## Wettbewerb für die Friedhof-Erweiterung und ein Krematorium in Oberkirch-Frauenfeld.

### Aus dem Bericht des Preisgerichtes.

I. Preis (3500 Fr.), Entwurf Nr. 2, — Verfasser Paul Büchi, Architekt, Amriswil. — Lageplan rund 1 : 1000. (Nord unten.)

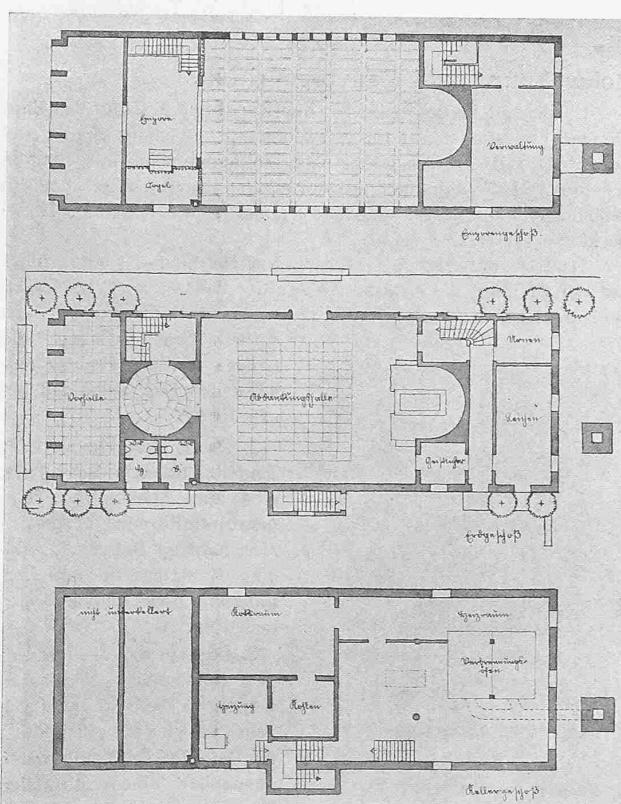
**Entwurf Nr. 2, „Bauetappen“.** Ein sehr sorgfältiges Projekt, in dem mit grossem Taktgefühl das Neue dem Bestehenden angegliedert ist. Mit grosser Liebe ist alles aus den gegebenen Verhältnissen herausgeholt worden, was möglich ist. Die Erweiterung des Friedhofes ist auf die natürliche und einheitlichste Weise erfolgt, indem das Krematorium südlich bergwärts wirkungsvoll auf eine erhöhte Terrasse gestellt wurde. So ist es einerseits aus dem eigentlichen Friedhof herausgerückt und doch mit diesem in beste Verbindung gebracht. Den Vorschlägen in Bezug auf Gräberfelder und Bepflanzung kann man restlos zustimmen. — Das Krematorium

ist im Innern und Äussern sehr gut gelöst. Nur die Eingangsfront ist noch Verbesserungsbedürftig. Für die zwei Verbrennungsöfen müssen gesonderte Kaminzüge angelegt werden. Infolgedessen muss die architektonische Behandlung des Kamins revidiert werden. — Die Abwicklung eines reibungslosen Fahrverkehrs beim Krematoriumzugang bedingt die Anlage eines Park- und Kehrplatzes, was leicht möglich ist.

II. Preis (1700 Fr.), Entwurf Nr. 5. — Verfasser E. Roseng, Architekt, Frauenfeld. — Lageplan 1 : 1500.

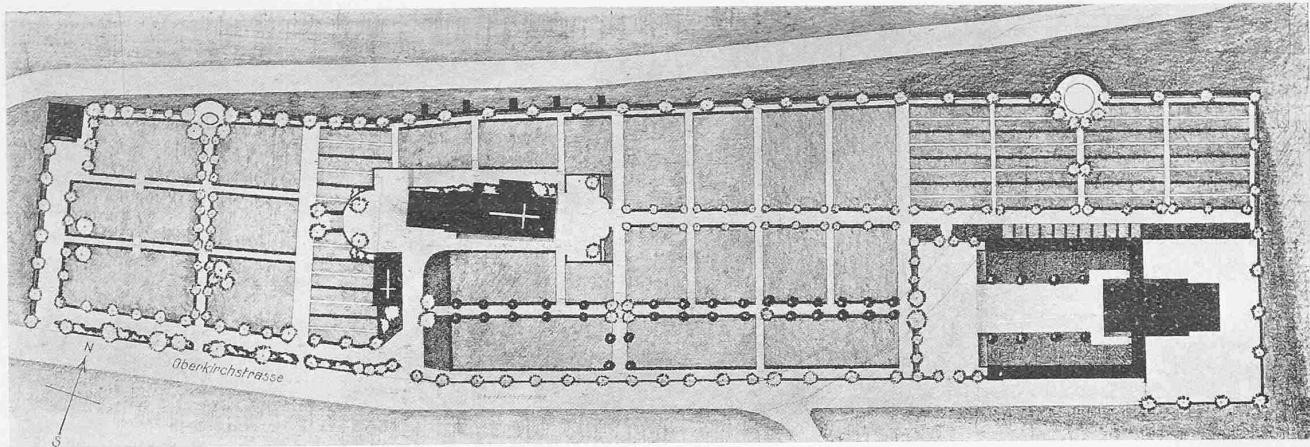
**Entwurf Nr. 5, „Asche und Staub“.** Die Friedhoferweiterung und das Krematorium sind organisch auf die gegebenen Verhältnisse bezogen. Das Krematorium bildet den Abschluss der bestehenden schönen Tuja-Allee. Leider fehlt der Krematoriumsanlage die wünschenswerte Beziehung zum neuen Friedhofteil. Der nördliche Flügel des Krematoriumshofes riegelt gegen den Friedhof ab; dadurch erscheint der neue Friedhofteil als Anhängsel. Der Zugang zum Krematorium ist einwandfrei gelöst. — Die innern Dispositionen des Krematoriums sind im allgemeinen gut. Der äussern Gestaltung zuliebe sind die Kamine in einer Pyramide in technisch unzulässiger Weise zusammengezogen. Trotzdem ist die äussere Erscheinung unerfreulich und fremdartig. Der Abdankungsraum ist übertrieben hoch und räumlich unschön. — Der ausgerundete Kapellenvorplatz

ist in Beziehung auf seine Umgebung unlogisch gestaltet. Die Bepflanzung der neuen Friedhofsteile ist in richtiger Weise im Sinne des bestehenden weitergeführt.

III. Preis (800 Fr.), Entwurf Nr. 6. — Verfasser H. Scheibling, Architekt, Frauenfeld. — Lageplan 1 : 1500.

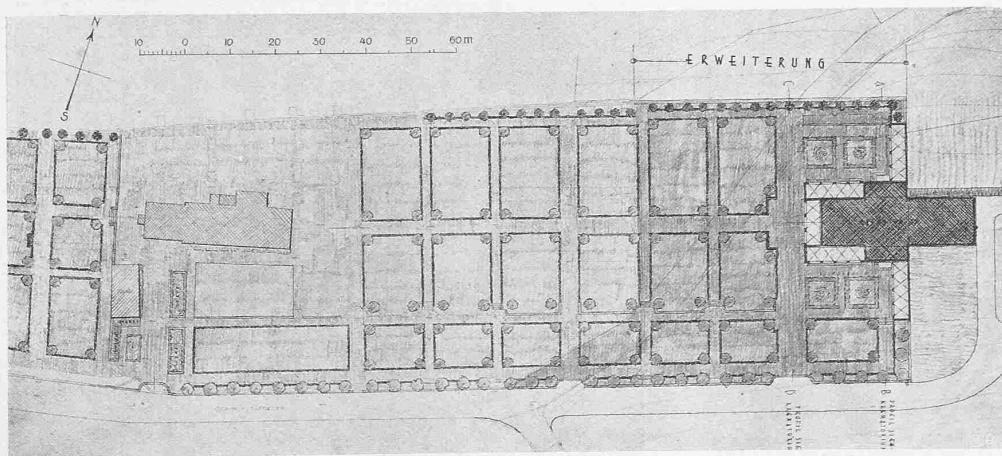
*Entwurf Nr. 6, „Feuer“.* Obgleich auch in diesem Projekt bei der Stellung des Krematoriums der gleiche Fehler gemacht worden ist, wie bei zwei der ausgeschiedenen [Krematorium und Hauptkapelle auf eine unmotivierte Axe bezogen. Red.], wirkt er sich hier nicht so empfindlich aus, weil das Krematorium ans Ende der Anlage gestellt worden ist. Die neuen Gräberfelder sind schematisch an die bestehenden angefügt, wodurch unerfreulich lange Gräberfelder entstehen. Die Gesamtanlage ist in ein ebenes Gelände gedacht. — Die Umgestaltung des Kapellenvorplatzes ist in ihrer Schlichtheit sympathisch. Die Stützmauer, nördlich der Hauptkapelle, ist allerdings unberücksichtigt geblieben. — Die horizontale Leichen einföhrung bedingt eine weitläufige Anlage des Krematoriums, die sich als unschöner Auswuchs über die Friedhofsanlage geltend macht. Die seitlichen Urnenhallen sind auf eine horizontale Ebene gestellt, deren nördliche Abgrenzung nicht gelöst ist; ausserdem wirken sie als unfertige Baukörper. Aus der architektonischen Gestaltung des Krematoriums ist das Bestreben zu erkennen, den Bau mit einfachen Mitteln den bestehenden Kapellen anzupassen.
